Direzione: AMBIENTE

N. G12449 **del** 12/10/2021

AMA s.p.a. - Modifica sostanziale con valenza riesame/rinnovo della Determinazione n. B2519 del 31/05/2011 e s.m.i. - Impianto di Trattamento Meccanico Biologico di Via di Rocca Cencia, 301 in Amministrazione Giudiziaria (n. 39195/19 Rgnr n. 3588/20 RG GIP - Tribunale di Roma GIP dott. Paolo Andrea Taviano) - Determinazione n. G09599 del 13/08/2020. Punti 2 e 3. Revamping impiantistico. Determinazione motivata di conclusione della conferenza di servizi ai sensi dell'art. 14-quater, comma 1, della legge 7 agosto 1990, n. 241

Istruttoria della documentazione e pareri

Confronto tra schema attuale e nuovo schema di ricambi d'aria previsti nei vari ambienti dell'impianto

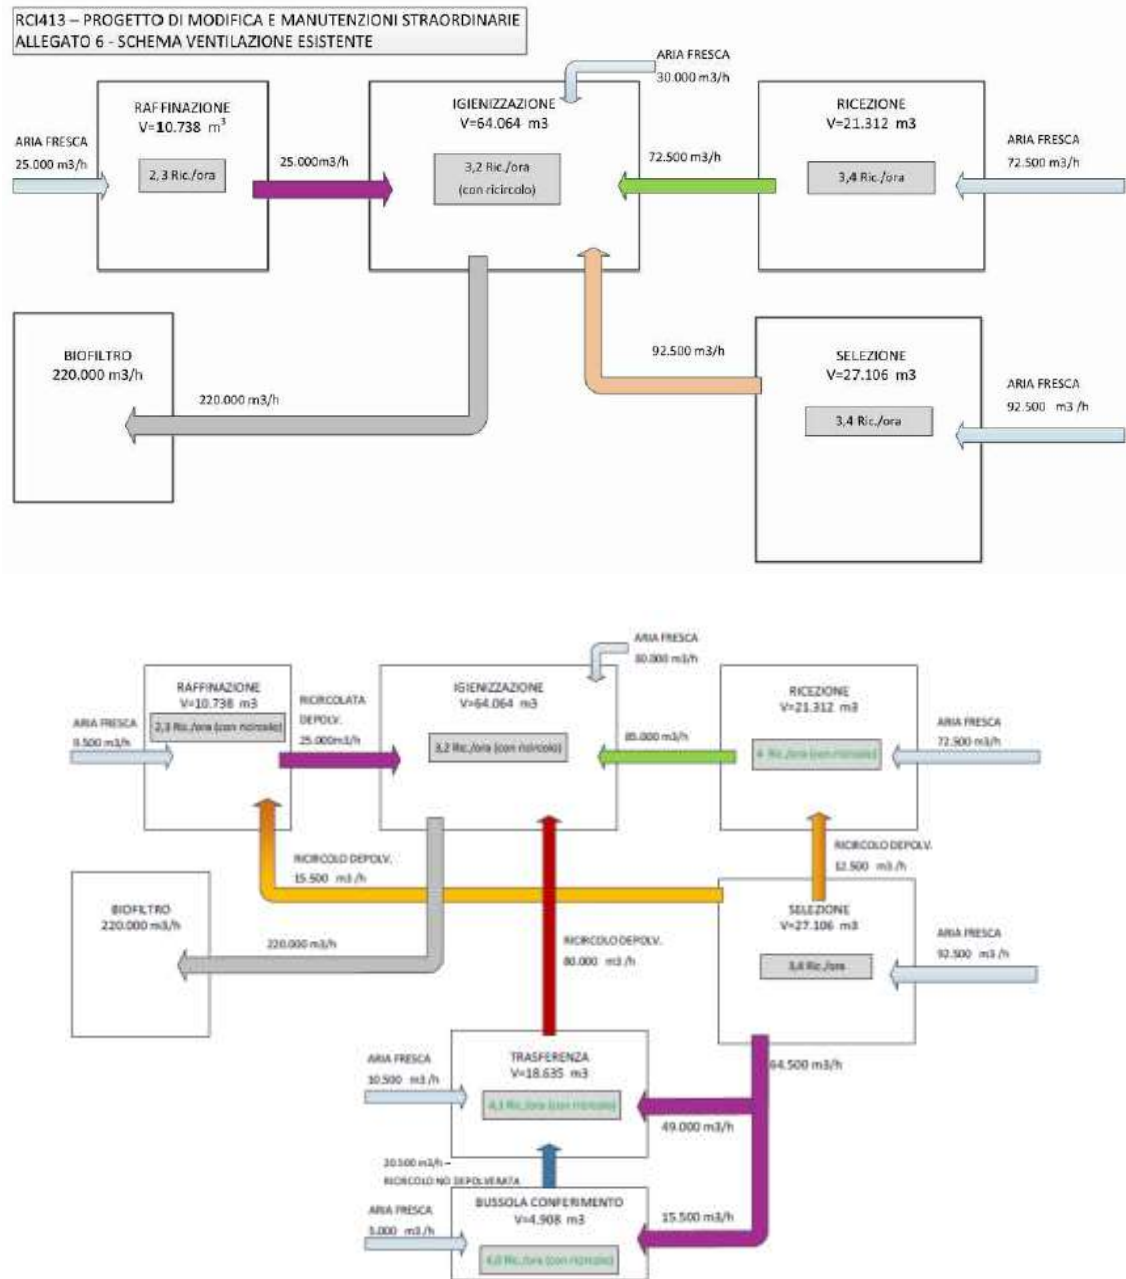
Il mantenimento del quadro emissivo autorizzato, come prescritto da AIA, non rende possibile aumentare la depressione complessiva o parziale degli edifici, intendendo con essa l'aumento dell'ingresso di aria fresca. Aumentare la depressione con ingresso di aria fresca in un ambiente senza modificare il quadro emissivo, comporta di dover parimenti ridurre la depressione in un altro ambiente"

"L'aggiunta del nuovo edificio trasferenza e stoccaggi, per ottemperare alla prescrizione di separazione della trasferenza dalla attuale ricezione, comporta, per il mantenimento della depressione dello stesso, la diminuzione della depressione in uno degli altri edifici per compensare tale aumento"

"La pratica del ricircolo dell'aria da un edificio a minore carico ad uno a maggior carico permette l'aumento dei ricambi, migliorando il lavaggio e quindi le condizioni ambientali interne, ma non permette di superare i vincoli degli enunciati precedenti, pur contribuendo a ridurre l'aumento complessivo del quadro emissivo"

Si è ritenuto pertanto di indicare nella riunione tecnica del 21/12/2020 quanto segue. *In merito alla prescrizione sui ricambi d'aria, si chiede ai tecnici di AMA S.p.a e dell'Amministrazione Giudiziaria di presentare una proposta di trattamento delle aree per gli ambienti confinati da sottoporre al vaglio dei tecnici del Comune di Roma Capitale e di ARPA Lazio al fine di consentire il trattamento richiesto (4 ricambi ora), nelle aree ove risulta effettivamente necessario, mantenendo il quadro emissivo finale, dopo gli interventi di modifica, nei limiti di quello attuale.*

Tale soluzione consente il trattamento richiesto (4 ricambi ora) nelle specifiche aree sotto elencate:

- Ricezione esistente;
- Bussola di conferimento della nuova trasfereza;
- Nuova trasfereza.
